PROVINCIA DI BRINDISI

OGGETTO: [ID_VIP: 7778] HEPV 29 - VIA PNIEC-PNRR nell'ambito del provvedimento unico in materia ambientale ai sensi dell'art.27 del D.Lgs. 152/2016 e ss.mm.ii., relativa al Progetto di costruzione ed esercizio di un impianto agrovoltaico denominato impianto "12" sito in Brindisi (BR) della potenza nominale pari a 8.120,00 kw e potenza installabile pari a 10.150,14 kWp con relativo collegamento alla rete elettrica MT nel comune stesso tramite realizzazione di nuova cabina di consegna collegata in antenna da cabina primaria AT/MT CP Campofreddo esistente.

Tutto quanto sopra premesso e considerato in ragione dei summenzionati impatti negativi questa Provincia esprime parere non favorevole alla realizzazione ed esercizio dell'impianto in questione.

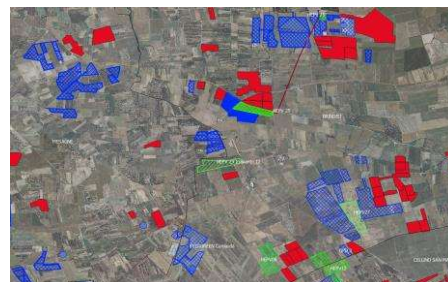
- l'impianto in questione è a tutti gli effetti un impianto fotovoltaico a cui sono stati apportati minimi aggiustamenti per far sì che lo stesso possa essere definito impianto agrovoltai;

- mentre la progettazione dell'impianto fotovoltaico è stata sviluppata in modo particolareggiato nei diversi aspetti strutturali, la descrizione delle attività agricole contiene solo indicazioni per come giustificare tale attività con quella di produzione di energia elettrica;
- la società proponente attiva nel settore delle energie rinnovabili non ha dimostrato il possesso di alcuna concreta esperienza/attività in campo agricolo;
- la zona ove è ubicata l'area d'intervento è interessata da numerose proposte di impianti di produzione di energia da fonte rinnovabile, incluso agrovoltaici; la realizzazione dell'impianto in questione contribuirebbe a determinare la trasformazione paesaggistica e ambientale oltre che lo stravolgimento di un estesa porzione del territorio provinciale facendola divenire di fatto un'area produttiva di dimensioni irragionevoli.
